Modulo per la presentazione delle osservazioni per i piani/programmi/progetti sottoposti a procedimenti di valutazione ambientale di competenza statale

ID: Codice procedura (ID_VIP/ID_MATTM):10844

Impianto per la produzione di energia elettrica da fonte eolica, costituito da 6 aerogeneratori della potenza complessiva di 37,2 MW, un sistema di accumulo da 25 MW e relative opere connesse in località "Rempillo" nel comune di Pitigliano (GR).

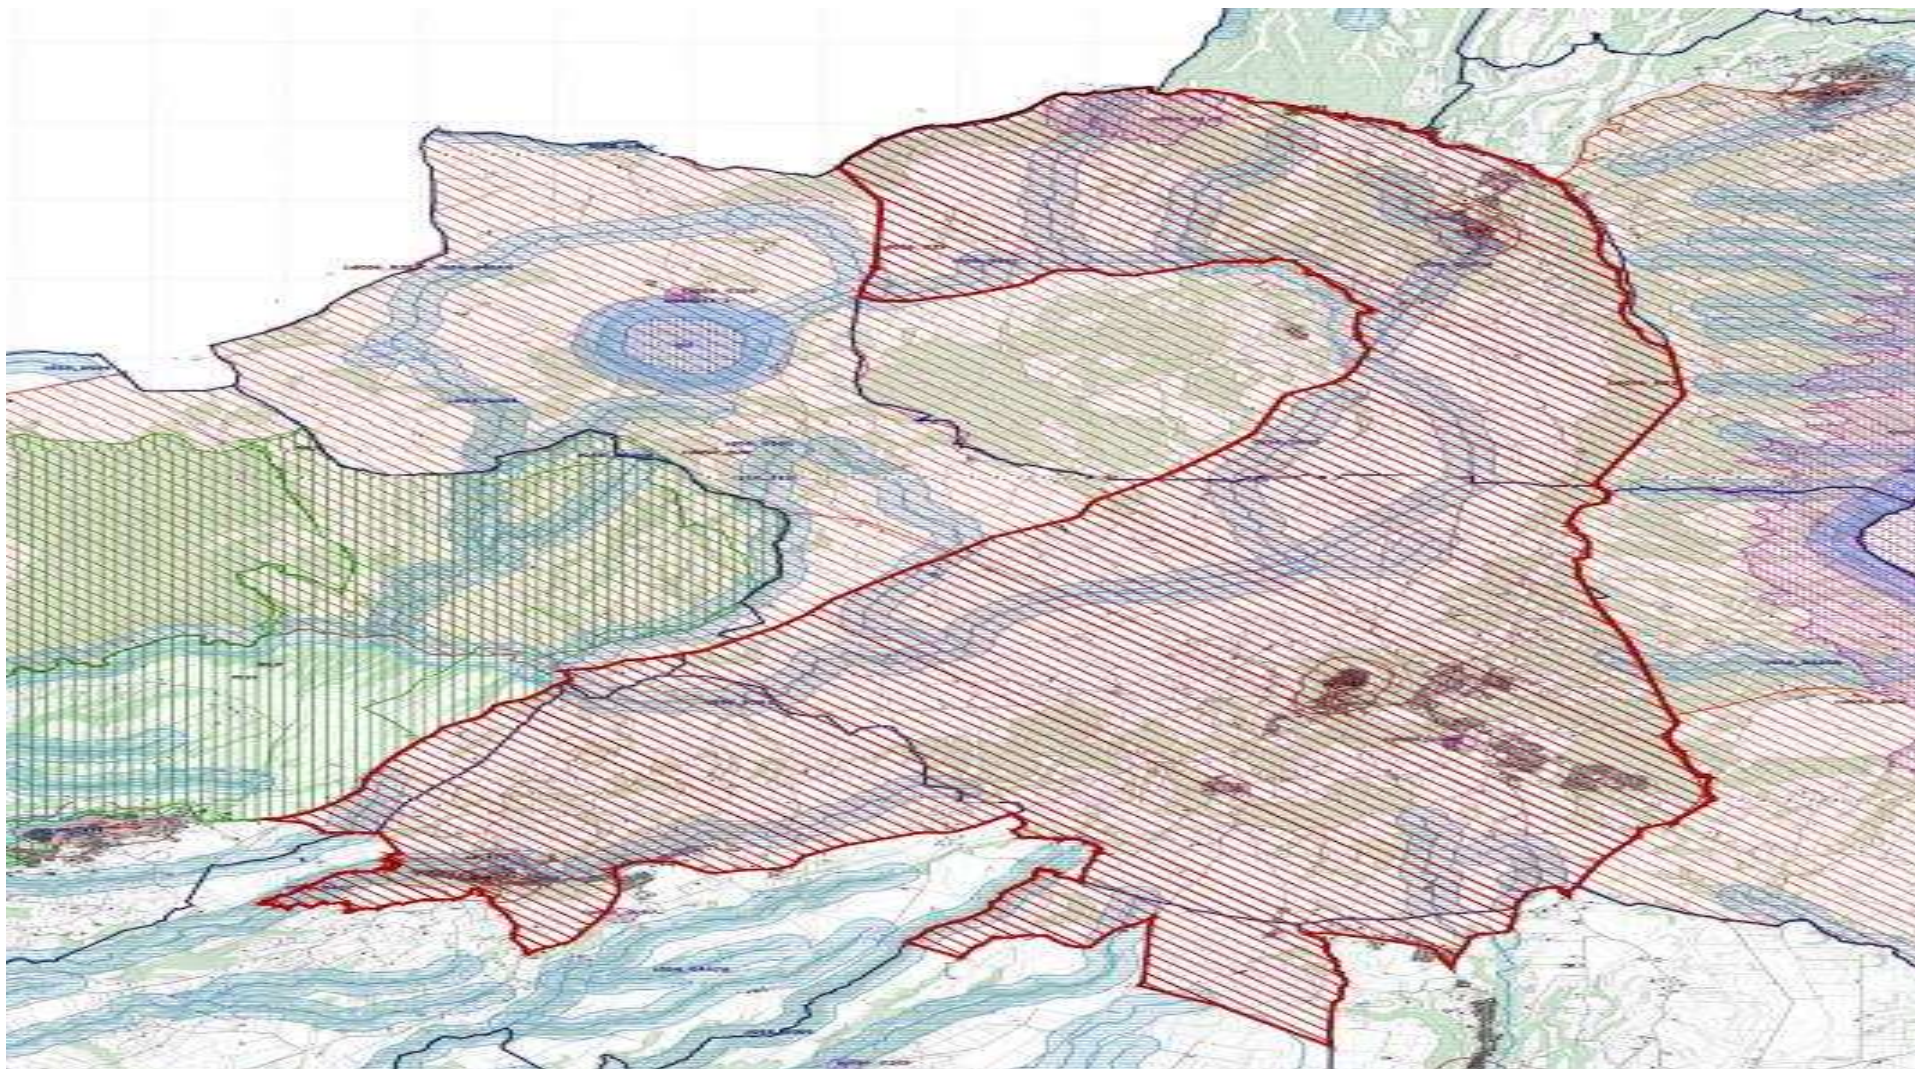
Alla luce del combinato disposto dal "vincolo sul patrimonio paesaggistico (artt. 136 e ss. e 142 del decreto legislativo n. 42/2004 e ss.mm.ii.) e sui beni culturali" (artt. 10 e ss. del decreto legislativo n. 42/2004 e ss.mm.ii.) e dal comma 8 lettera c-quarter del D.Lgs 191/2021 e ss.mm.ii si evince che, ad oggi, le aree in cui sono previsti gli insediamenti dei sei aerogeneratori dell'impianto eolico denominato "Rempillo" non sono idonee perché ricadono tutte all'interno della fascia di rispetto dei **beni paesaggistici di notevole interesse pubblico denominati "Conca del Lago di Mezzano e territorio circostante" (D.M. 22.05.1976)** comprendente anche il **vincolo "Selva del Lamone" (D.M. 22.05.1984)** tutelati **dall'art. 136 del Codice del Beni Culturali e del Paesaggio** e in particolare un aerogeneratori (P01) è a 100 metri dal primo vincolo citato e gli altri cinque compresi in una distanza massima tra 1 km e 2 km (vedi immagine n. 1 dell'ALLEGATO). Nella fascia di rispetto dei 3 km anche la porzione di vincolo rappresentato dalla Selva del Lamone che gode di altre importanti tutele in quanto Riserva Naturale regionale (L. 394/91 e L.R. 29/97), Zona di Protezione speciale (ZPS) insieme ai Monti di Castro collegati tra loro da una Zona di Conservazione Speciale (ZSC), il sistema fluviale Fiume Fiora-Olpeta. La Selva del Lamone oltre il vincolo paesaggistico di notevole interesse pubblico che la rende area non idonea all'installazione degli impianti FER anche nelle sue fasce di rispetto dei 3 km, gode di un'altra tutela che ne rivela l'importanza di area di importanza internazionale per l'avifauna IBA (012) che viene collegata all'altra IBA (099) Lago di Bolsena attraverso la ZPS Caldera di Latera e la ZSC Lago di Mezzano che insieme sono compresi nel vincolo paesaggistico "Conca Lago di Mezzano..." e verranno uniti dal nuovo vincolo paesaggistico "*Ambito paesaggistico, geologico e geomorfologico dell'orlo della caldera di Latera e delle sue pendici interessate dai centri eruttivi periferici*" (si veda a riguardo la proposta pubblicata sul sito del MIC in data 09/08/2023 e

l'immagine n. 2 dell' ALLEGATO) all'area di notevole interesse pubblico "Conca del lago di

Bolsena” (D.M. 24.10.1960). Praticamente una vasta zona che per interesse paesaggistico e naturalistico oltre che storico, archeologico e identitario rappresenta un unicum nel panorama nazionale.

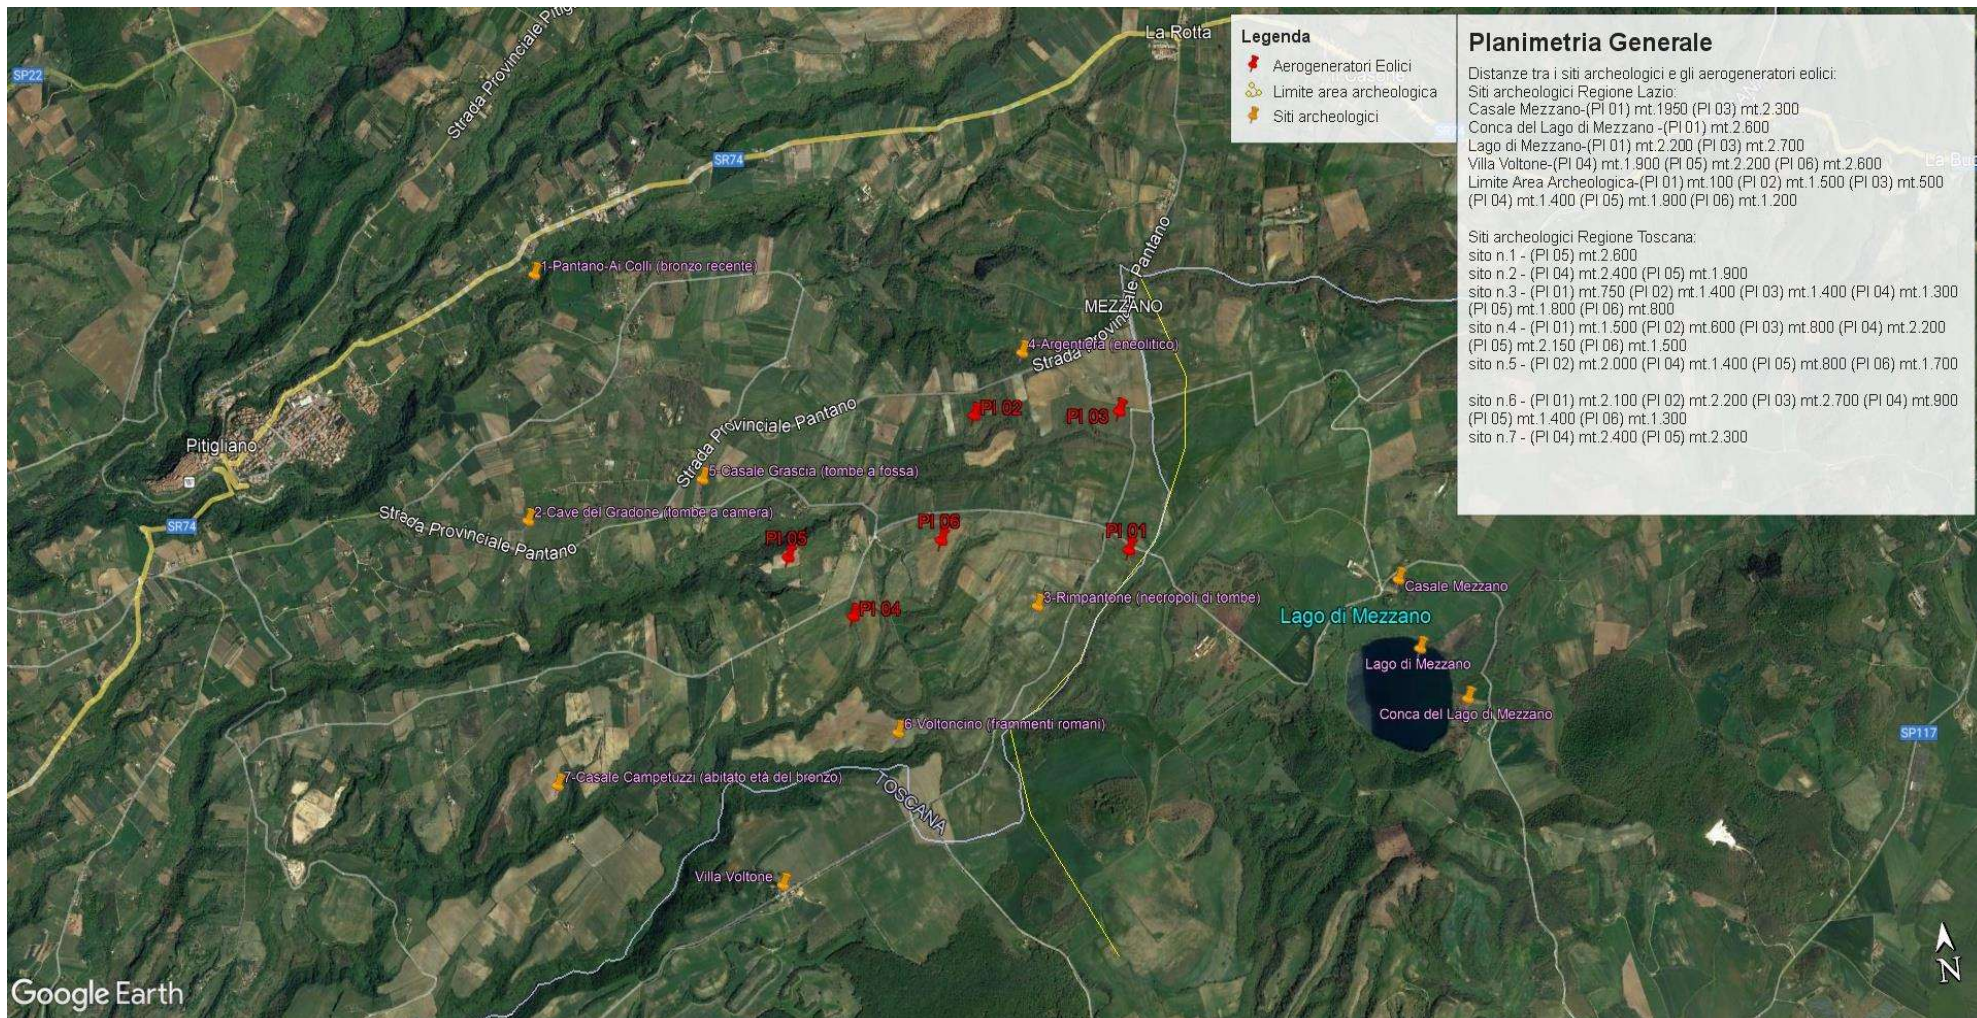
Inoltre, la zona in cui insisterebbe l’impianto eolico industriale Rempillo è compresa nelle fasce di rispetto di 3 km di diversi beni archeologici tutelati dalla parte II del Codice dei Beni Culturali (vedi Allegato, immagine n. 3). Inoltre le pale P04 e P05 ricadono all’interno di un’area archeologica che la Proponente vorrebbe cancellare per il semplice fatto che non è riportata nel documento regionale ma nel documento provinciale come meglio dettagliato nell’Osservazione n. 5. Alla luce di quanto documentato appare chiaro quindi che la collocazione dell’impianto non ha tenuto conto alcuno dei vincoli dell’area nella quale è stato progettato e l’inserimento dell’impianto eolico nel paesaggio e sul territorio non è corretto (Allegato IV delle Linee guida nazionali di cui al D.M dello Sviluppo economico del 10.09.2010).

In sintesi, visti l’art. 20 comma 8 lettera c) quater del D.Lgs n 199/2021 e le Linee guida nazionali appena citate, considerato l’enorme impatto dell’impianto eolico industriale denominato “Rempillo” sulla zona paesaggistica di notevole interesse pubblico ben individuata nelle immagini n.1 e n. 2 e sui Beni Culturali evidenziati nell’ immagine n. 3 dell’Allegato alle presenti Osservazioni, per la collocazione delle pale P04 e P05 direttamente all’interno del perimetro di un’area archeologica e per gli impatti anche sull’area intermedia e vasta dei pregiati territori laziali della Tuscia settentrionale e in particolare di quelli del pitiglianese ricco di emergenze agricole, naturalistiche, storiche e archeologiche del periodo etrusco ma non solo, si chiede che venga negata l’autorizzazione all’ insediamento dell’impianto eolico denominato “Rempillo”.

Immagine n. 4 Situazione di saturazione da impianti FER nella provincia di Viterbo. Non sono riportati gli impianti fotovoltaici e agrivoltaici che hanno inciso per buona parte nel cumulo di impianti FER per superare già nel 2023 gli obiettivi del PNIEC assegnati alla Regione Lazio per il 20230.

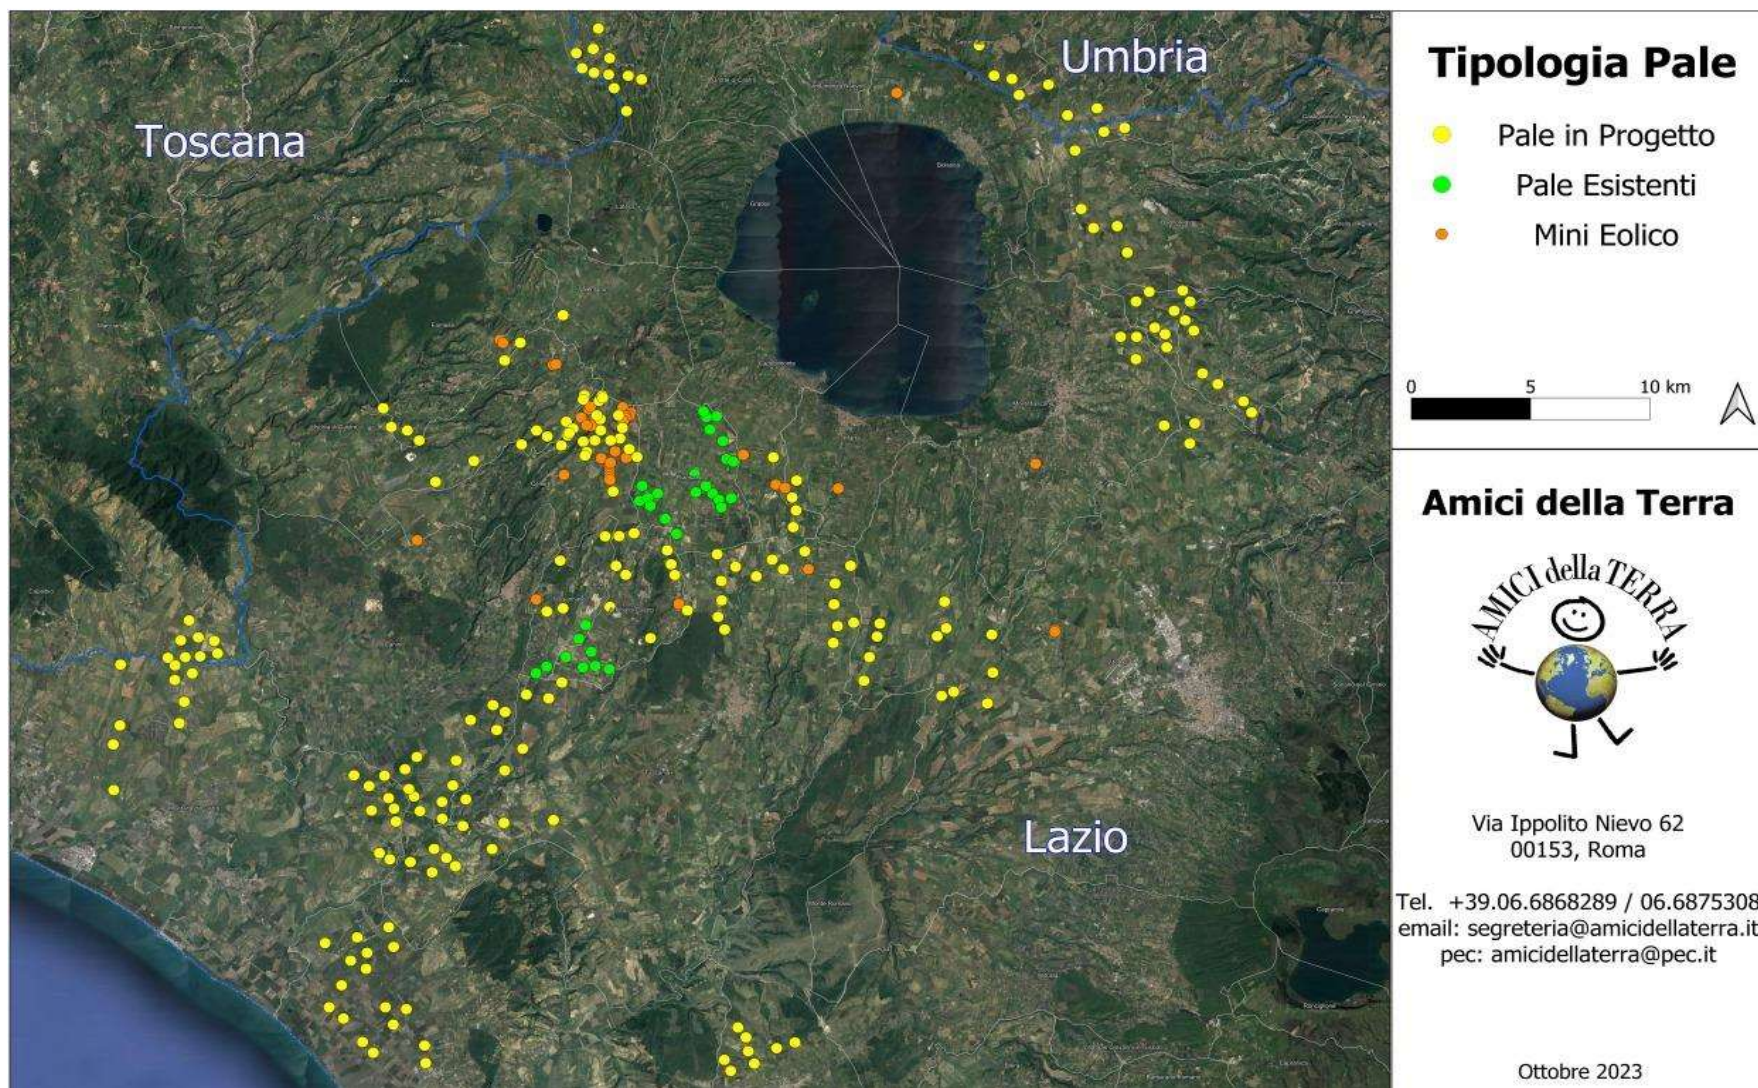
nn. 1 e 2 e crea anche degli impatti negativi anche sui beni naturalistici come verrà dettagliato nell'Osservazione n. 4. Inoltre andrebbe a sommarsi al già enorme cumulo di impianti eolici e fotovoltaici e geotermici che già creano una elevata criticità ambientale nella provincia di Viterbo e interferiscono anche con il territorio toscano come si può vedere dalle immagini nn. 4 e 5 dell'Allegato n. 1.
